Datum 15 april 2010
Ons kenmerk StP/PM/2010/87236
Contactpersoon G. Slootjes
Doorkiesnummer 023-5113925
E-mail g.slootjes@haarlem.nl
Onderwerp Fietsgevel Kennemerplein

Onderwerp Ontwerp-Uitwerkingsplan Kennemerplein (fietsgevel): toelichting afwijkende procedure

Visualisatie 'spiegelvariant' Fietsgevel Kennemerplein Haarlem
(Inventarisatie van de stedenbouwkundige en architectonische consequenties)

Fietsgevel VO na overleg met Luigi Prins

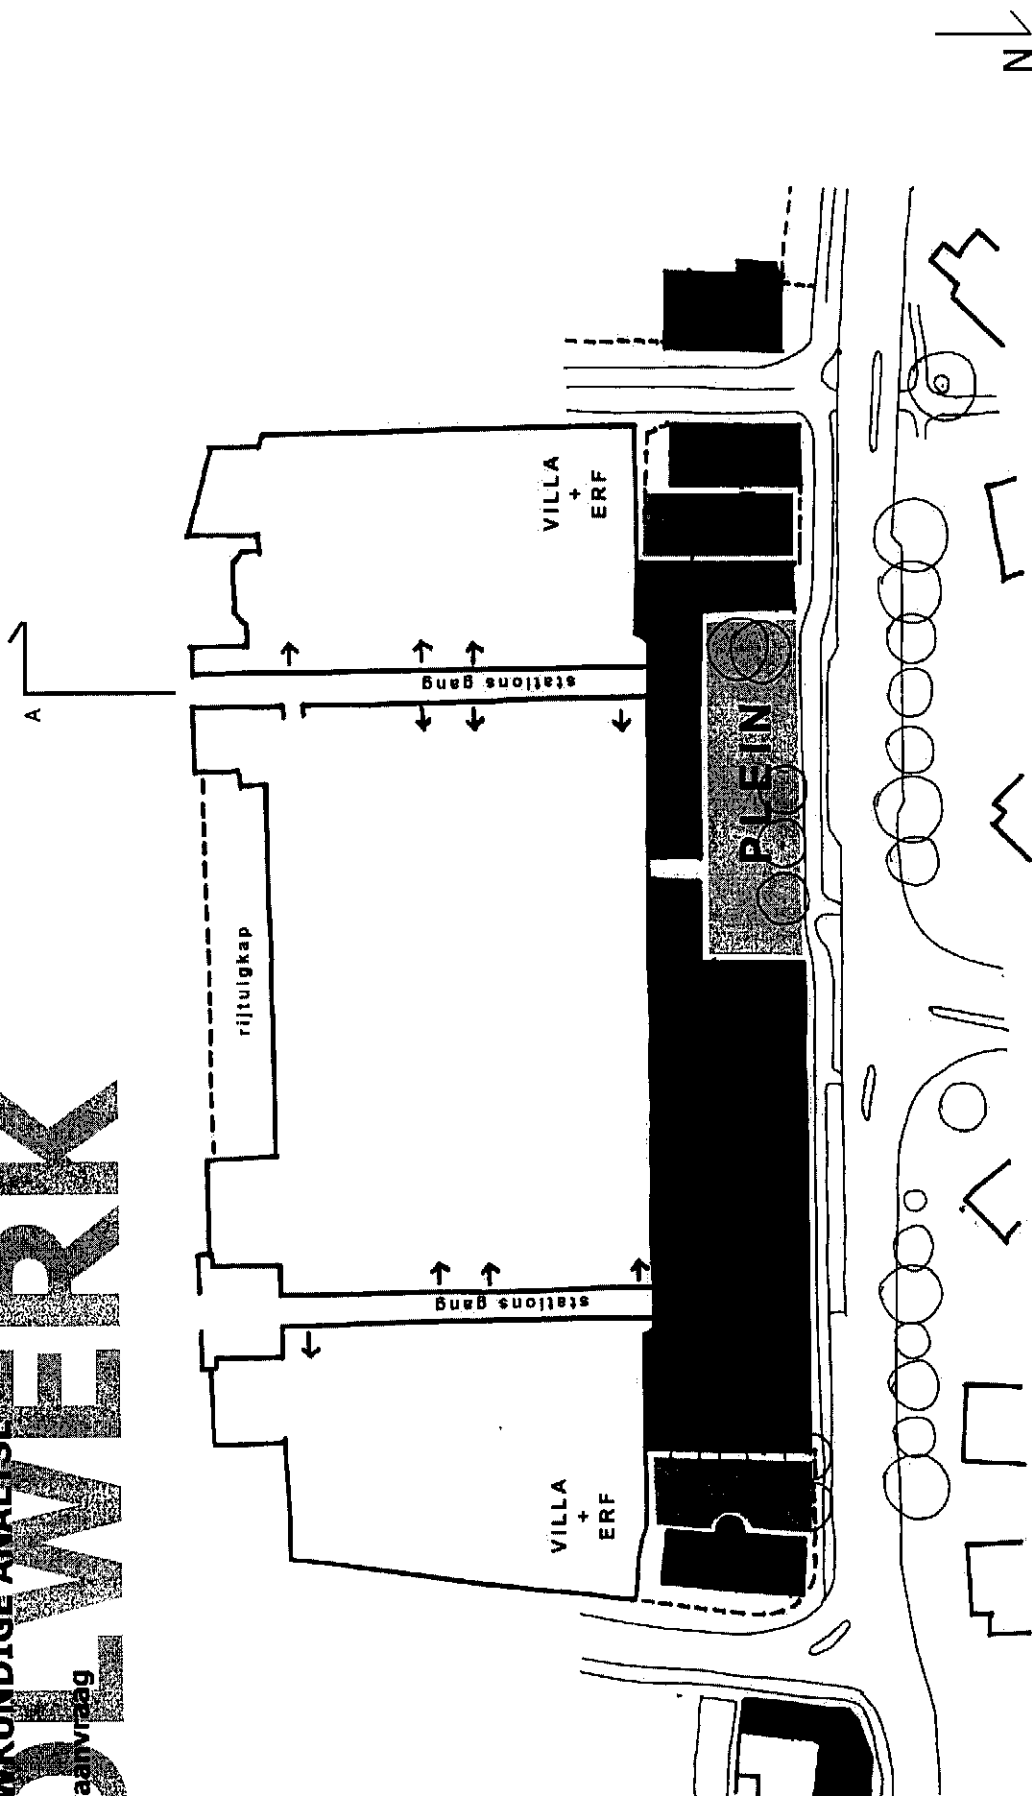
- Tijdens het ontwikkeling van het VO werd na een overleg met Luigi Prins besloten om de korte vleugel van de Fietsgevel in te korten en een verdieping lager te maken. De waardevolle karakteristieken van Villa Welgelegen (de voorgevel en de kap) komen hierdoor prominenter in beeld, zonder de afscherming van het prive-erf te verliezen. Qua massa is de villa duidelijk dominant ten opzichte van de korte vleugel van de Fietsgevel.

Spiegel Variant

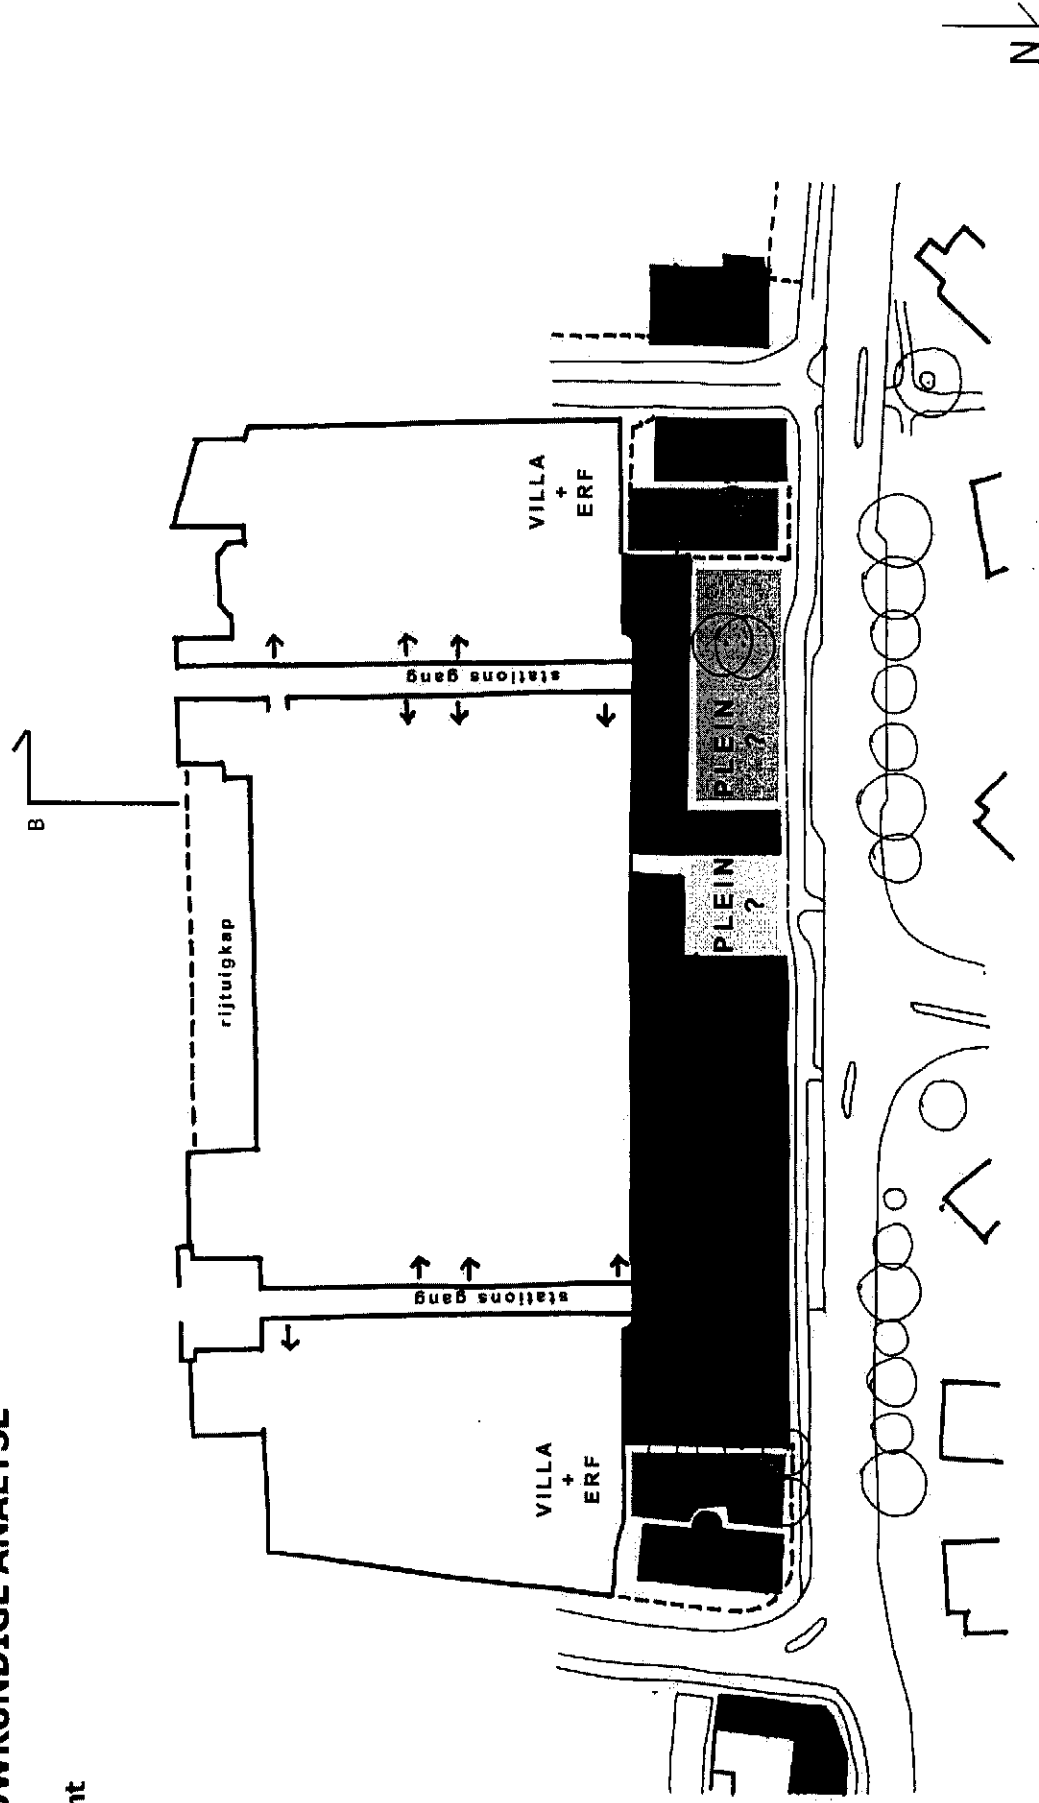
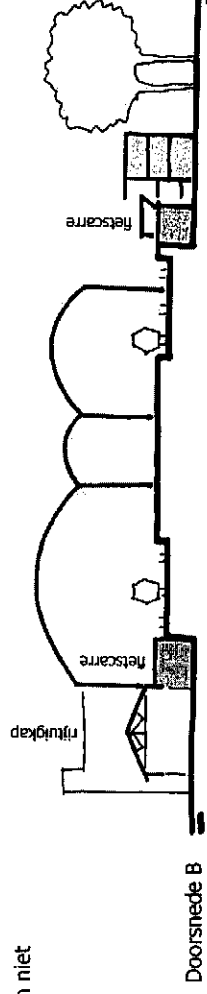
- Versnipperde ruimtelijke openvolging: een afgesloten erf, twee onduidelijke pleinen en een niet gedefinieerd erf.
- Onrustig en onduidelijke stations gangen aan het bolwerk

Spiegel Variant

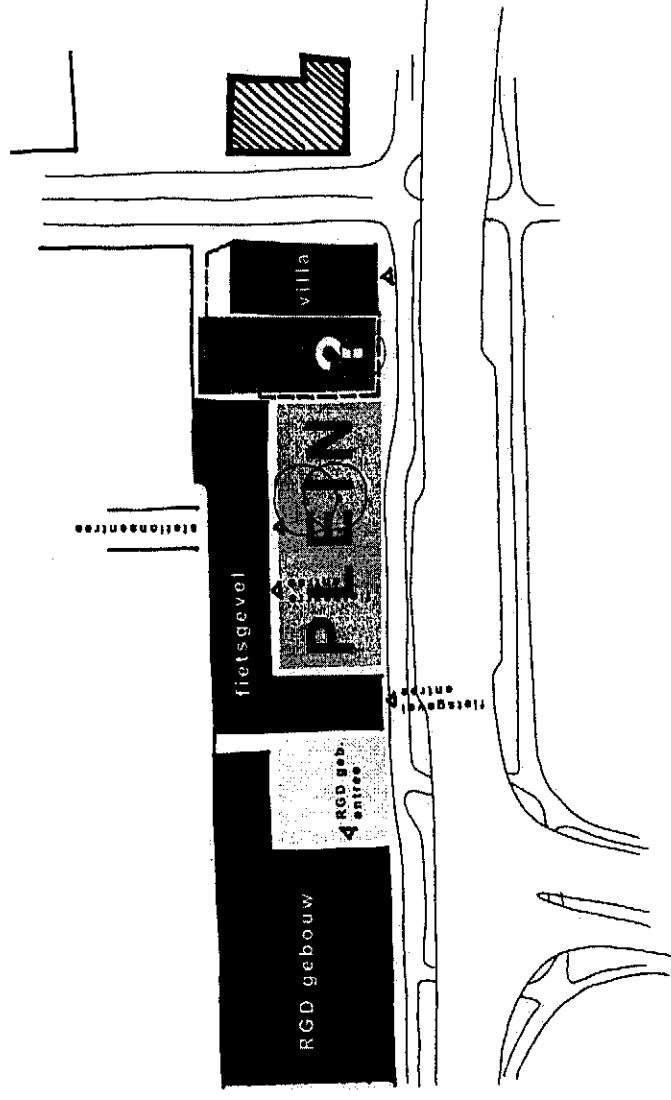
- Versnippering plein (2 pleinen)
- Tussenplein zonder functie
- Gebrekkige ruimtelijke definitie plein
- Problematische overgang openbaar - privé

Spiegel Variant

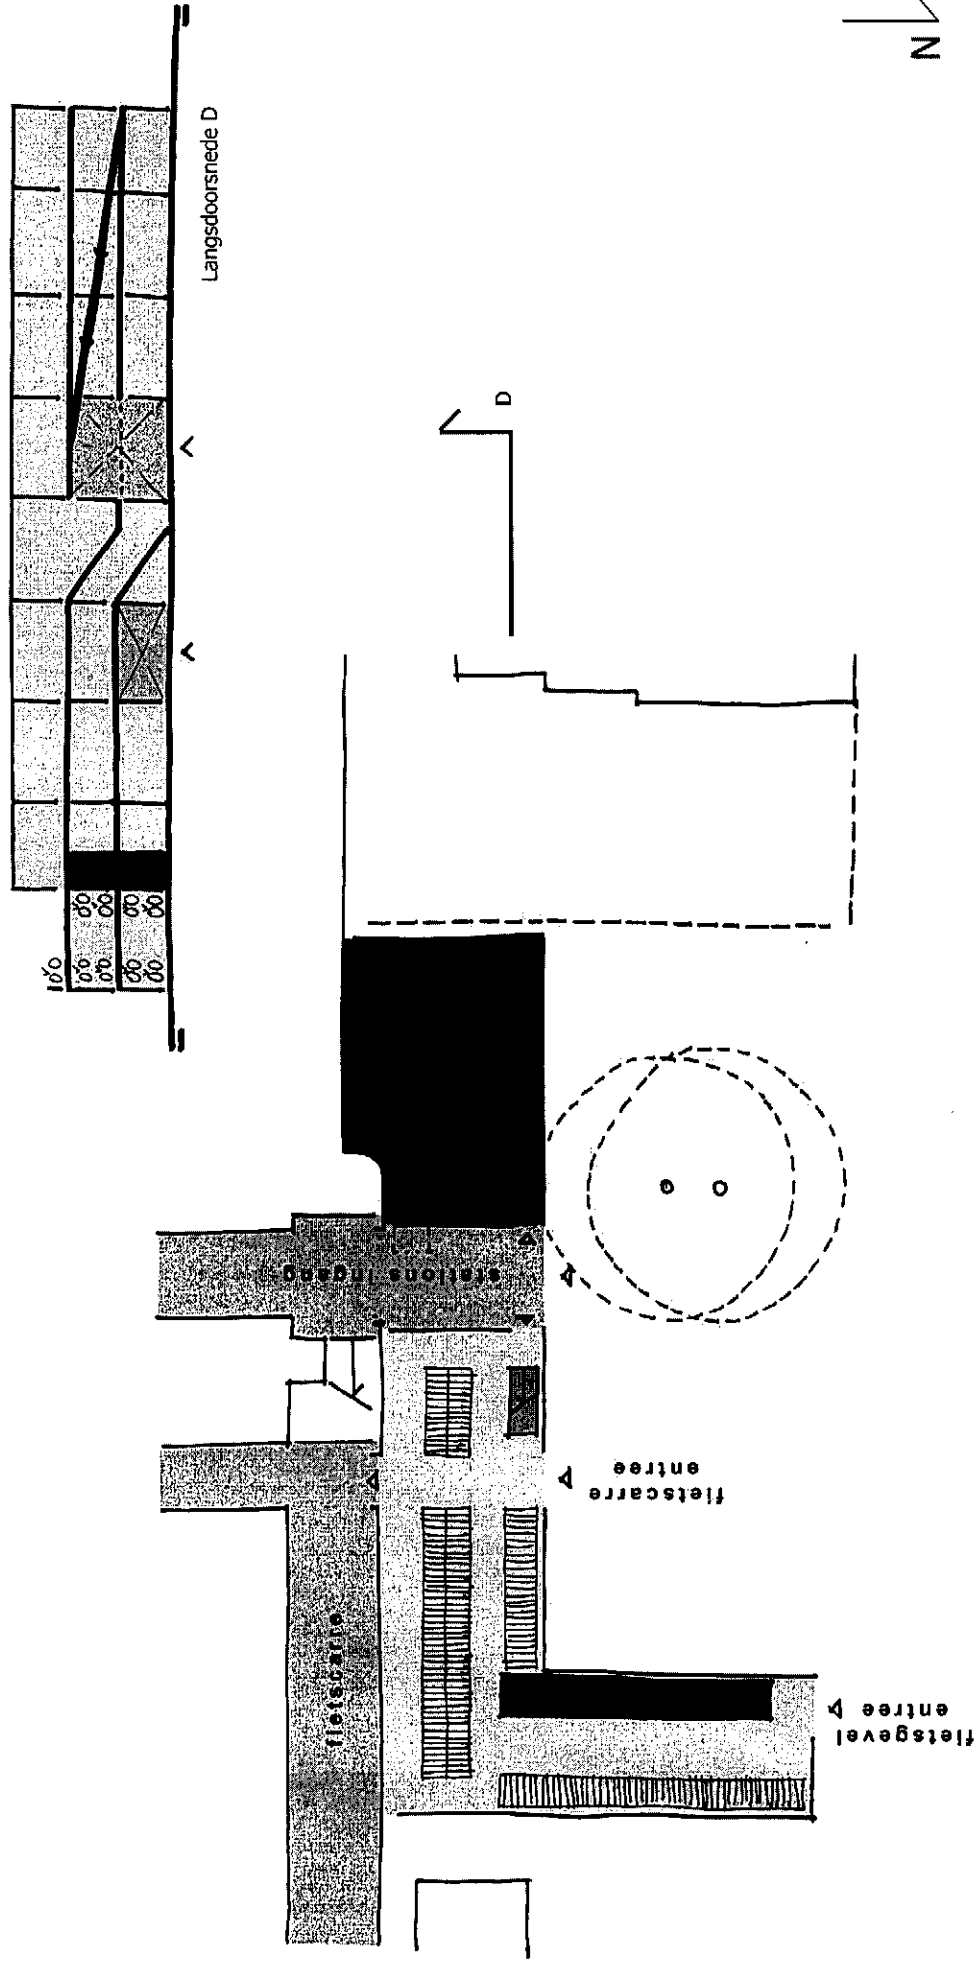
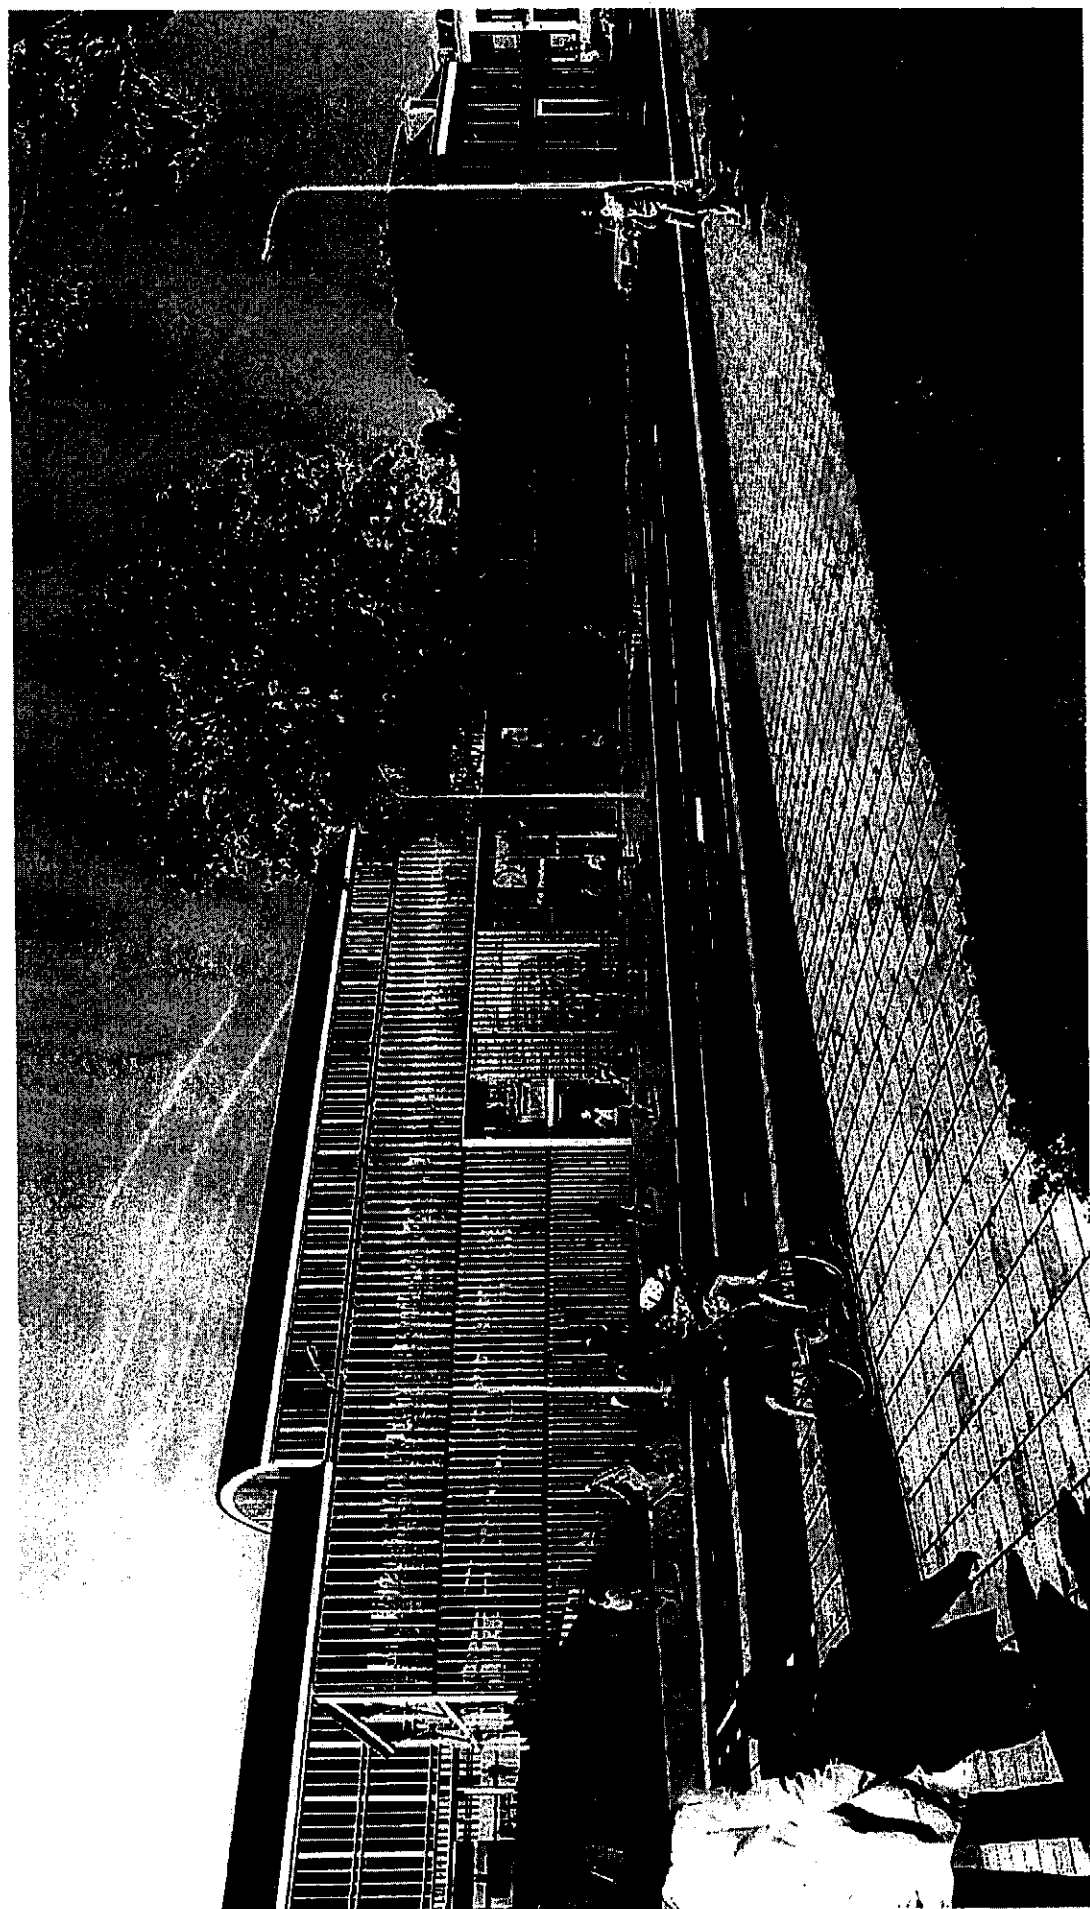
- Gemankeerde logistieke en functionele opzet
- Ten westen van de stationsentree is op maaiveldniveau geen ruimte voor een hellingbaan
- Begane grond westzijde maakt daardoor geen onderdeel uit van de fietsenstalling
- Fietsenstalling verliest fietsparkeer capaciteit ca. 230 fietsen (1450 fietsen)
